CHANGE INFORMATION

Since the release of the JX-8P some engineering changes have been made to improve the performance and reliability of the unit.

JX-8P / PG-800

MAIN BOARD ASSIGNER

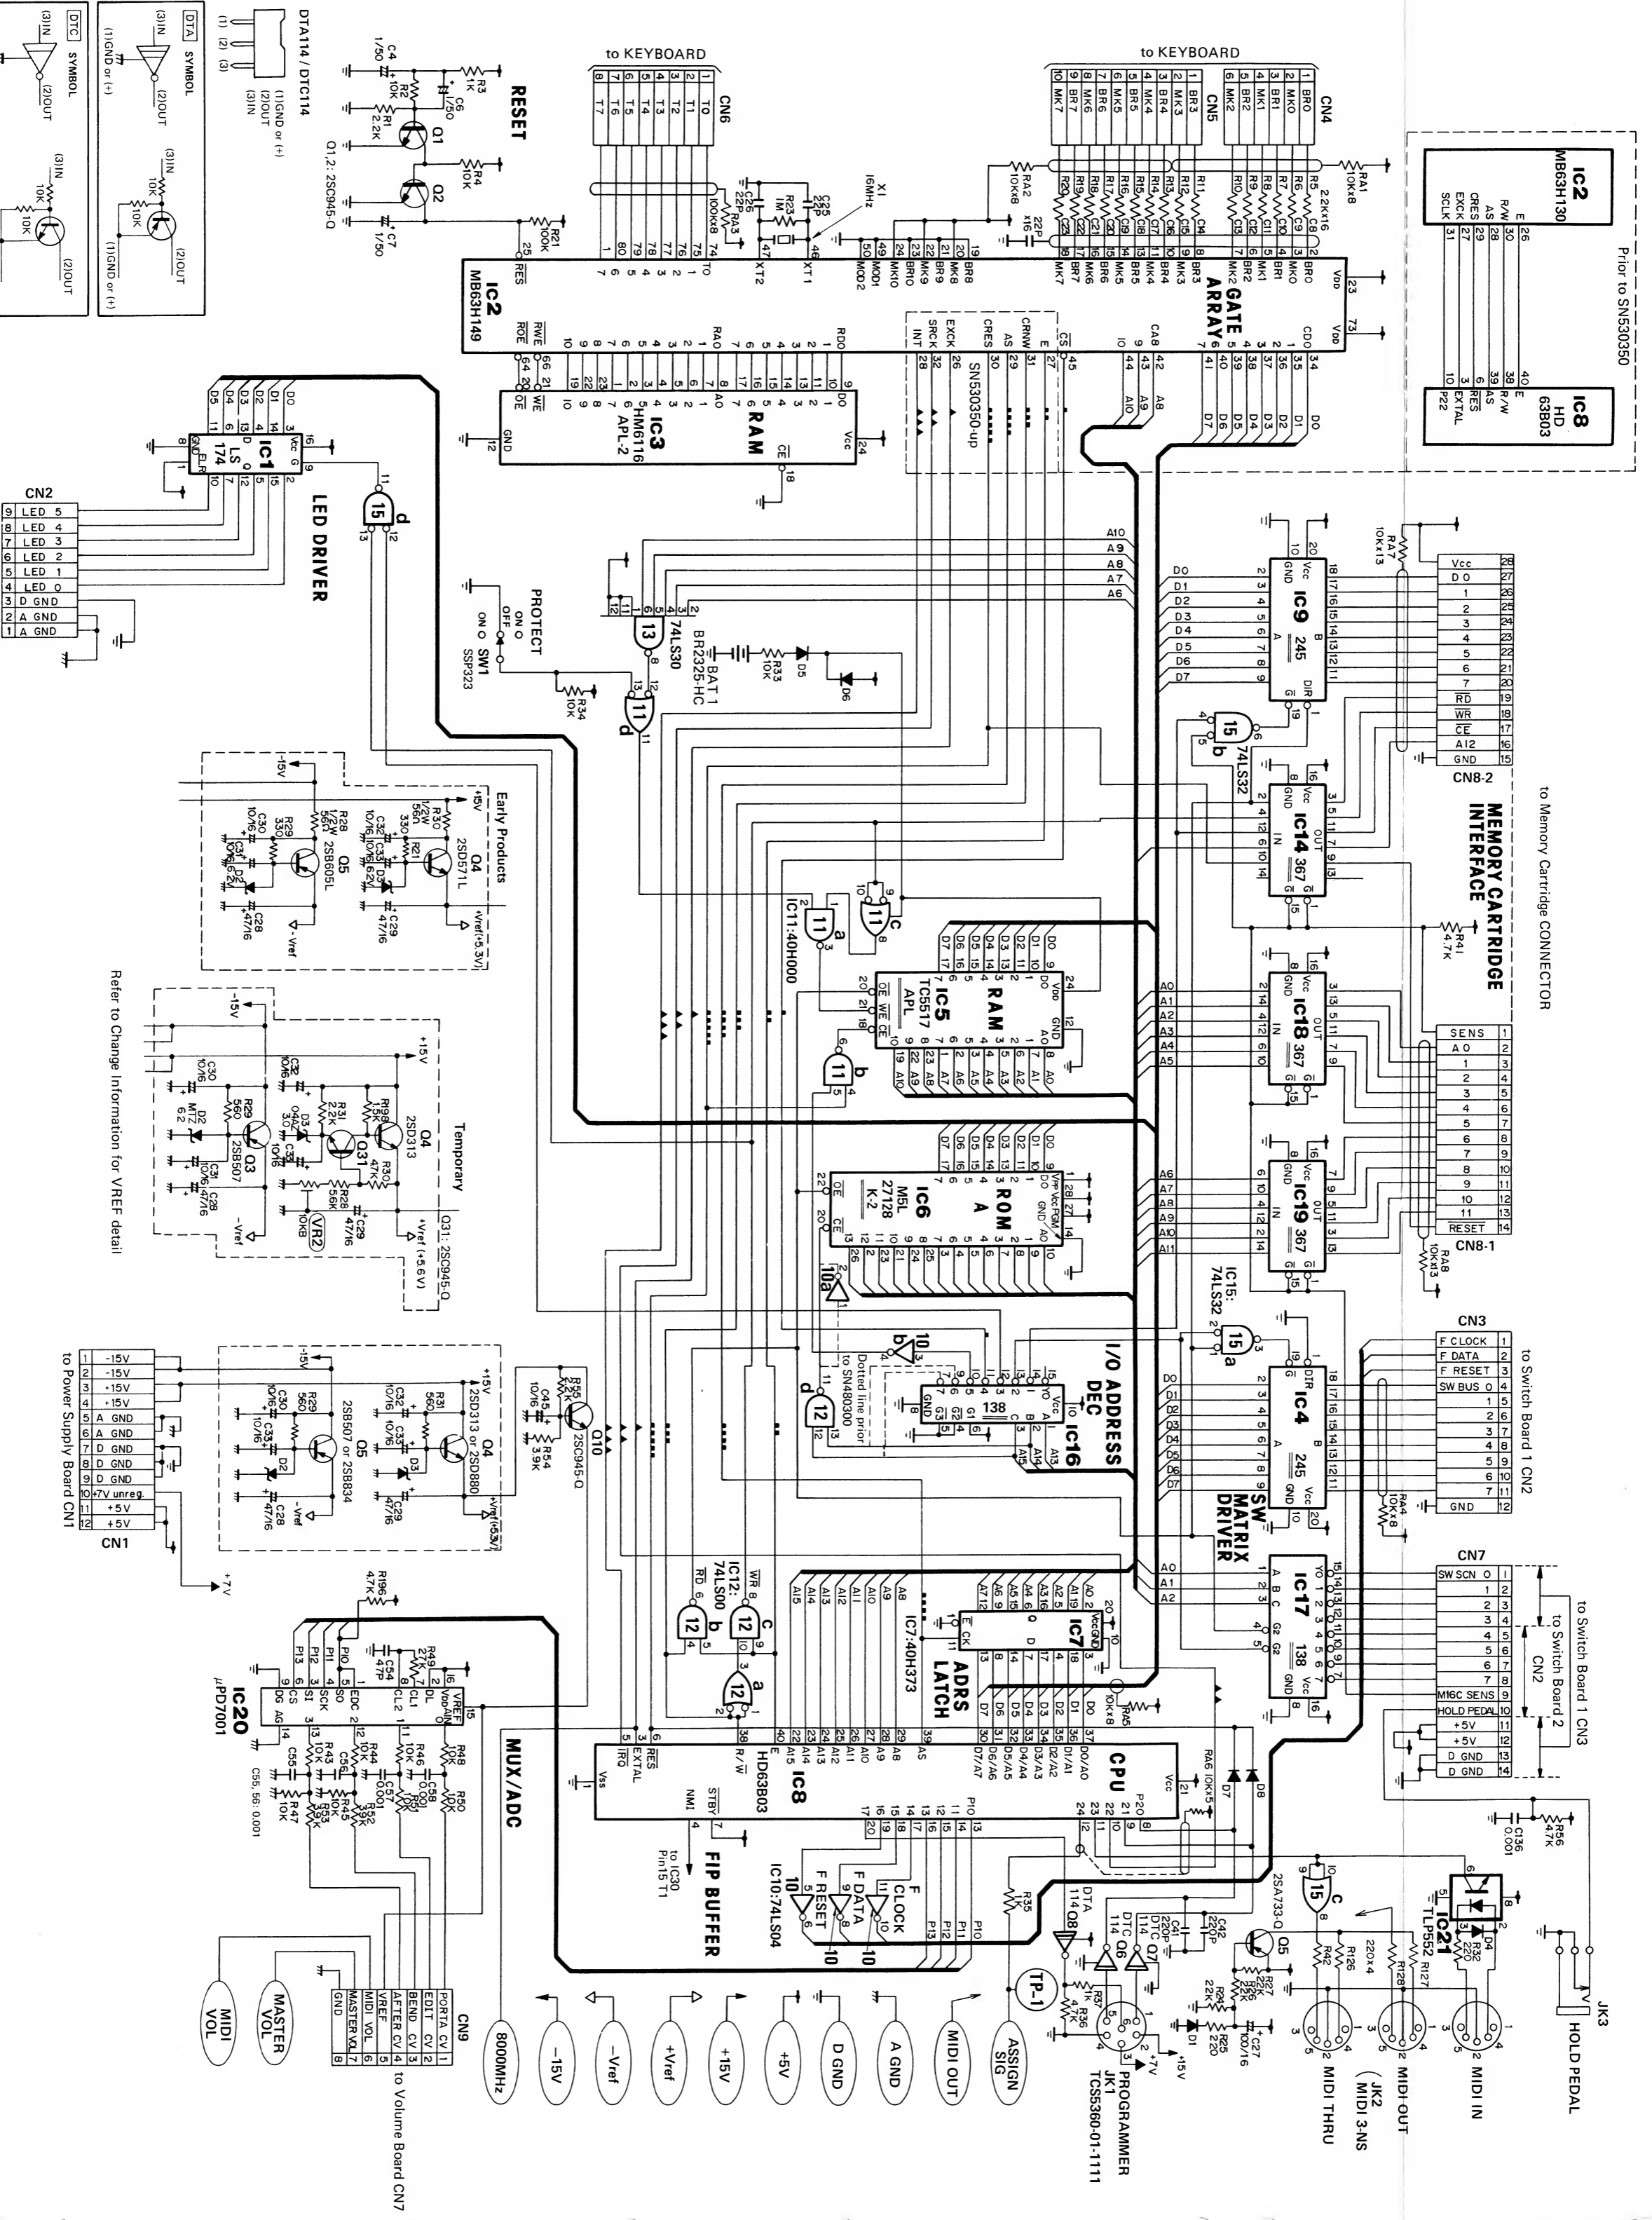
542750	<p>VREF circuit is modified to have adjustable positive voltage (+5.6V). 基準電圧回路を調整可能型 (基準電圧5.6V) に変更。</p> <p>VREF circuit is returned back to the previous configuration with some mounting holes for trimmer, transistor, etc. made idle. NOTE: VREF differs between fixed and adjustable ones since their temperature coefficients are of opposite direction. 固定式でも十分な電圧精度が保たれることが立証されたので再び前の回路へ変更。 注：固定型と調整型とは回路の温度係数が異なるため基準電圧も異なる。</p>				(EPROM)
543050	<p>ROM B of EPROM is replaced by a cost effective mask ROM. ROM BをEPROMからMASK ROMに変更、但し、プログラムの内容は変わらない。</p>				M5L2364-211P (MASK ROM)
554250	<p>Pressing HOLD Pedal ON and OFF with AFTER TOUCH ON while depressing any key on the JX-8P keyboard sometimes generates incorrect MIDI OUT message upon HOLD pedal OFF as exemplified below.</p> <p>(7F) → Must always be 7F, but varies with AFTER TOUCH knob setting and Key Pressure. FF = System Reset; this will be generated when the amount of AFTER TOUCH and Key pressure are at maximum.</p> <p>ROM A of Ver. 3.1 cures this problem. NOTE: ROM A's of Vers. 2.0 to 2.2, being incompatible with ROM A of Ver. 3.1, are to be replaced with Ver. 2.3. SWITCH FILM SHEET Changed to 22663115. Sound Names on TONE SELECTOR buttons are deleted. スイッチ・フィルムシートのトーン・セレクトボタンから音色名を削除する。 MUSIC REST And TOP PANEL Music Rest is furnished on later products. Effective Serial Number is not fixed on the day of the issue. 譜面立てを追加する。実施製番は本サービスノート発行時点で未定。</p>			M5L27128K-2 Ver. 3.1

Refer to Change Information for VREF detail
